À Encarregatura de Tombamento  
a/c Secretaria Executiva do COMDEPHAAPAA

PA 6.505/2015-6

Imóvel em Estudo de Tombamento

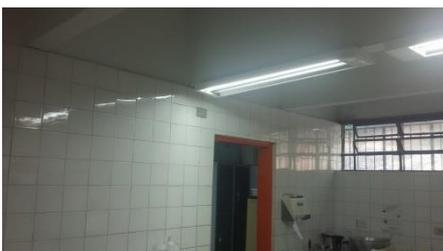
Paredes onde serão feitas as prateleiras em alvenaria.

Por tratar-se de pequenas intervenções de manutenção que não interferirão em aspectos relevantes do prédio, não há óbice à aprovação.
